Nieuwe eisen bij start bouw voor galerij bij transformatie

Advies 2104

Trefwoorden:	Bouwbesluit 2012, woongebouw, woning, handhaving, bestaande bouw, compartimentering, herbestemming, verbouw, vluchtroute, niet-besloten ruimte
Datum:	7 april 2021
Status:	Definitief

Figuur 1 Gevel met galerij. De meest linkerdeur is de toegang tot het trappenhuis. Vanuit het appartement dat wordt ontsloten via de meest rechterdeur moet voorlangs een andere woning worden gevluht om het trappenhuis te bereiken.

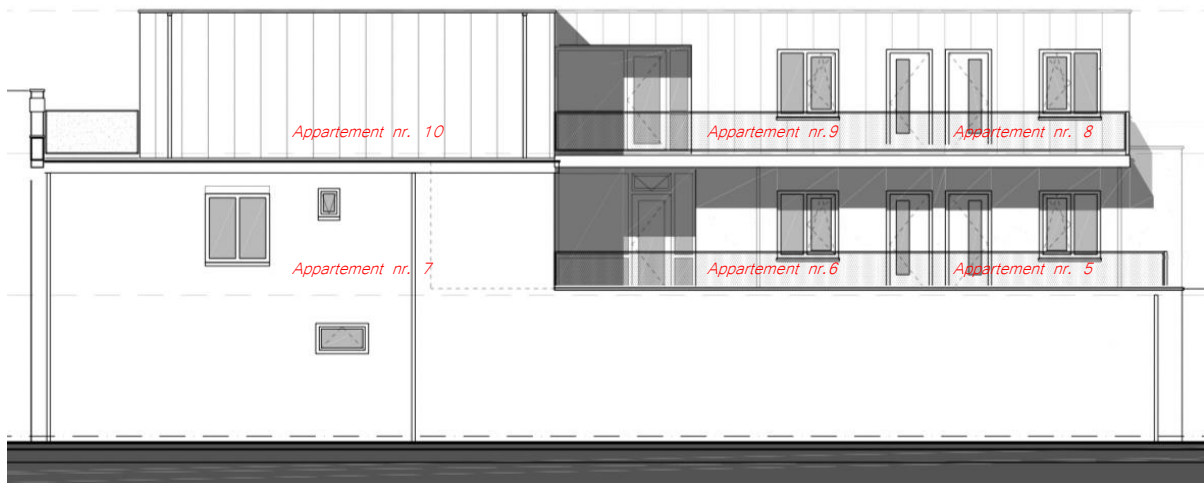
De vluchtroute van de appartementen 5 en 8 (appartementen eerste en tweede verdieping aan het einde van de galerij) over de galerij voert langs beweegbare constructieonderdelen van de naastliggende woning en van de woningen op de kop van het blok. Deze zijn niet uitgevoerd met een WBDBO van ten minste 30 minuten. De gemeente verzoekt de architect om de vergunningtekeningen op deze onderdelen aan te passen zodat deze aan de vergunning kunnen worden toegevoegd.

De vluchtweg vanaf appartement 5 en 8 (via een open galerij) gaat langs appartement 6 en 9 en voor het trappenhuis langs appartement 7 en 10. In het trappenhuis zit boven de deur ook een klepraam en in de gevels van appartementen 6, 9, 7 en 10 zitten raamopeningen.

Vanwege de "open galerij" is er geen sprake van een besloten ruimte waardoor gevlucht dient te worden als aanvrager kan aantonen dat aan de eisen voor een "niet besloten ruimte" wordt voldaan. Zover mij bekend is hier geen nadere onderbouwing voor ingediend. Aanvrager dient aan te tonen dat met het voorgestelde plan (vluchtroute langs beweegbare constructieonderdelen) een veilige plaats kan worden bereikt.

Nee, door het verlenen van de omgevingsvergunning mag de aanvrager ervan uitgaan dat de ingediende bescheiden naar het oordeel van het bevoegd gezag voldoende aannemelijk maken dat hier sprake is van een niet besloten ruimte. Zo niet, had de vergunning niet verleend mogen worden. Volgens Bouwbesluit 2012 geldt geen WBDBO-eis tussen een (beschermd) subbrandcompartiment (woning) en een niet besloten ruimte. Een eis voor de brandwerendheid van de gevel kan daarom niet achteraf worden opgelegd.

Nee, omdat aan artikel 2.113, eerste lid wordt voldaan en de artikelen 2.114 en 2.115 niet van toepassing zijn, is artikel 2.116 niet van toepassing. Een tweede vluchtroute is daarom niet verplicht.

Nee, na de verlening van de omgevingsvergunning hoeft niet alsnog te worden aangetoond dat hier sprake is van een niet besloten ruimte. De vergunninghouder mag ervan gaan dat het bevoegd gezag dit bij de toetsing van de aanvraag als voldoende aannemelijk heeft beoordeeld. In de vergunningprocedure had de gemeente hier wel een onderbouwing voor mogen vragen.
